监 理 通 知 单

工程名称: 漳鹿县张家堡 20 兆瓦光伏并网发电项目

编号: 02

外线 1#塔基施工存在问题事宜

承台浇筑放入加气块

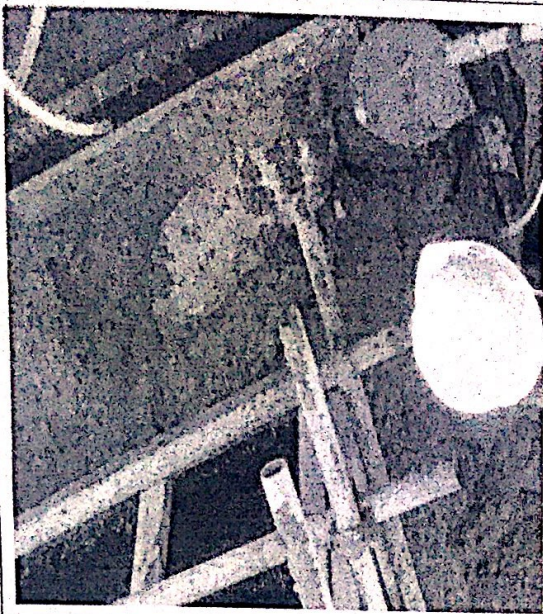
2.下午 15 时许,在业主、总包、监理旁站过程中,发现承台内被放入一块加气块,严重影响施工质量,要求其立即拿出,现场施工负责人与总包方多次交涉形成言语冲突后,在监理人员多次劝阻下平息,此次事件造成恶劣影响,要求总包方 2 日内拿出对施工单位的处理意见。

只有一个柱体安全操作平台

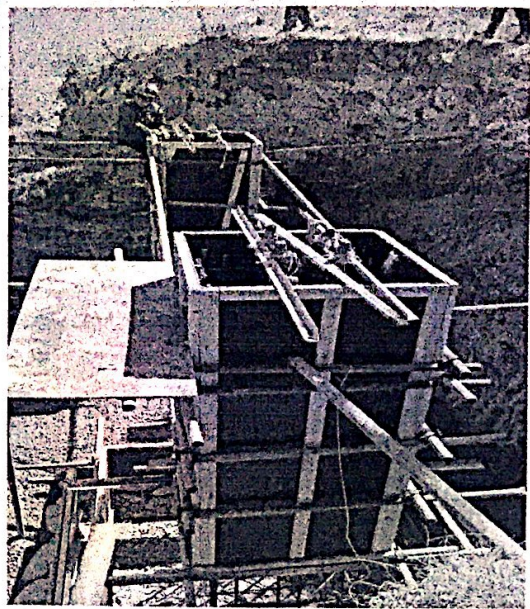
1.下午 1 点 40 分业主、总包、监理在对外线塔基验收钢筋和模板时,发现地脚螺栓未与主筋固定、没有操作平台、基槽内有杂物等问题,在业主、总包、监理多次要求后,只清理了基槽内杂物。搭建了一个柱体安全操作平台,存在严重安全隐患,可能会造成安全质量事故。
